Plan de Expansión del Sistema
Interconectado Nacional
2018 – 2032

Respuesta a
Comentarios y Observaciones al
Tomo II
Plan Indicativo de Generación
Gerencia de Planeamiento

ETECSA
Empresa de Transmisión Eléctrica, S.A.

Gráfico N° A6.3: Costo Variable de Producción Plantas de Bunker C Plan Indicativo de Generación 2018-2032

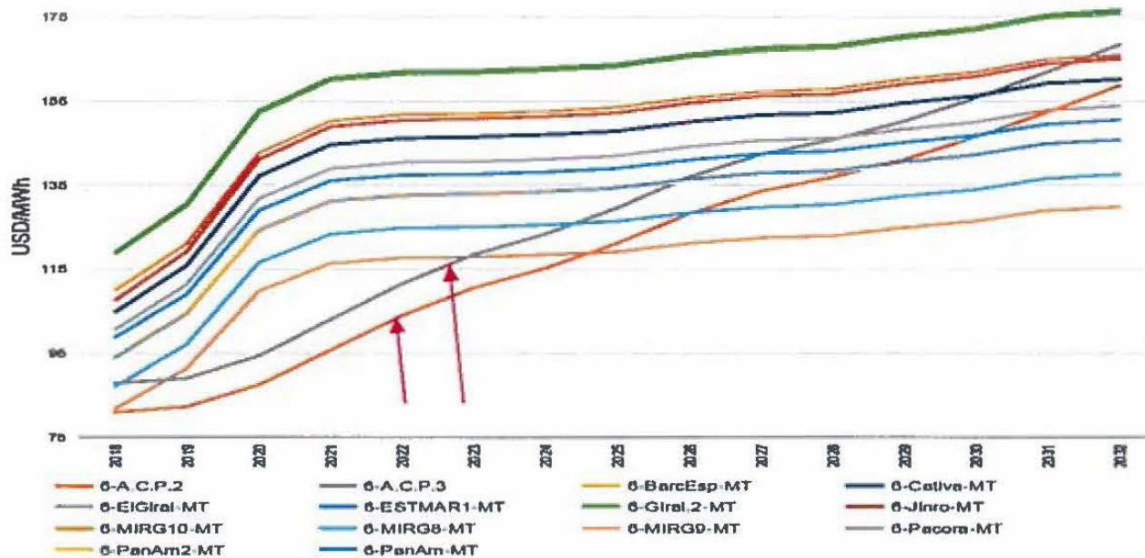
- En el gráfico No. A6.3 del anexo 6, se observa que los costos variables de las ofertas de ACP 2 y ACP 3, presentan un comportamiento desvirtuado respecto al resto de las centrales. Sin embargo, consideramos que, a pesar de ser una oferta, deberá presentar una tendencia similar o parecida a la proyección del bunker.

RESP: Al igual que en años anteriores, para la elaboración del Plan Indicativo de Generación, se les solicita a los agentes, la información necesaria para representar la operación de sus proyectos de generación.

Toda vez la Autoridad del Canal de Panamá responsablemente y cumpliendo con la normativa, ha entregado en tiempo y forma, año tras año, la información que la Empresa de Transmisión, S.A. le ha solicitado.

Cabe señalar que en cuanto a los datos de las ofertas que fueron entregados para la elaboración del PESIN 2018, son modelados tal cual fuesen suministrados.

Gráfico N° A6.5: Costo Variable de Producción Plantas de Gas Natural y Gas Metano Plan Indicativo de Generación 2018-2032

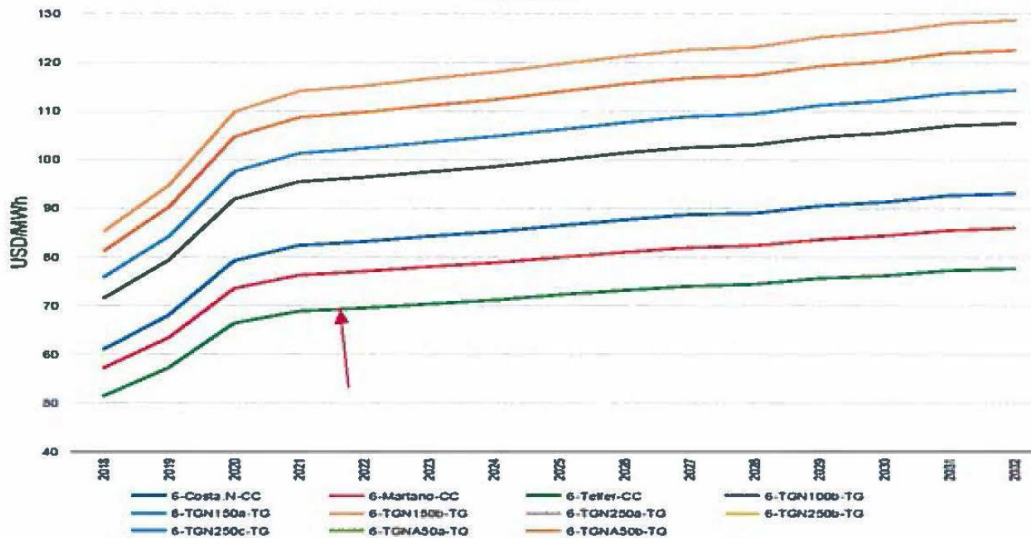
- En la gráfica No. A6.5 del anexo 6, se observó los costos variables de las centrales a base de Gas Natural y Gas Metano. En la misma se aprecia que el costo variable de Telfers es más eficiente, sin embargo, se está considerando una combinación de unidades de gran tamaño, las cuales

tendrían consideración negativa en el sistema y no llegarían a ser despachadas a plena carga, por lo que su eficiencia real sería menor y su costo variable estaría por encima de lo considerado en este estudio.

RESP: Al igual que en las respuestas anteriores, le indicamos que los datos utilizados fueron suministrados por los agentes generadores. Y le recordamos a AES Panamá, S.R.L., que el sector generación es un sector no regulado, como se indica en la regulación vigente, y ETESA no está facultada para indicar cuál es el tamaño de las unidades un agente debe instalar.

Cabe aclarar que ETESA siempre cumple y seguirá cumpliendo con lo dispuesto en la normativa vigente, y dentro de estas disposiciones esta la de evaluar la conexión de nuevas instalaciones al SIN.
